HOOFDGROEP	GROEP	NO
3	34	6
DATUM		
Februari 1987		
BETR.		
Ontstekingssysteem TZ 28H		
740

Nieuwe regelenheid voor het ontstekingssysteem TZ 28H

143 284

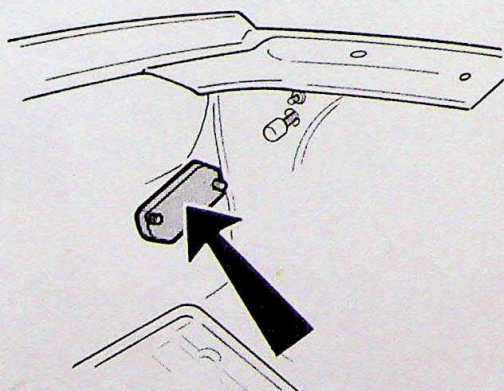
Het ontstekingssysteem TZ 28H heeft een nieuwe regelenheid (Volvo O/N 1 389 939-8) gekregen. De nieuwe regelenheid is iets groter dan de oude, maar past nog op dezelfde koelplaat.

Bij vervanging komt de nieuwe regelenheid in plaats van de oude.

143 286

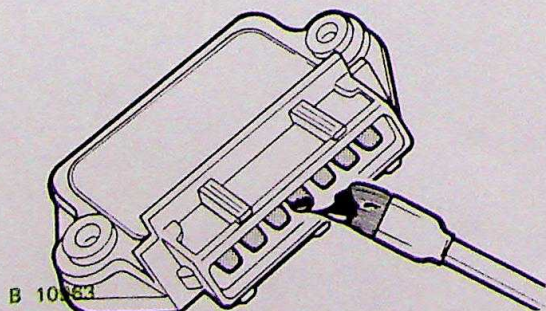
Bij vervangen:

Reinig de koelplaat.

Smeer op de koelplaat een dun laagje roestwerend middel (Volvo O/N 1 161 038-3).

Als de koelplaat te sterk is gecorrodeerd, moet deze worden vervangen (Volvo O/N 1 326 896-6).

Smeer met een kwastje wat wiellagervet (Volvo O/N 1 161 241-3) op de pennen van de regelenheid alvorens de regelenheid aan te brengen.
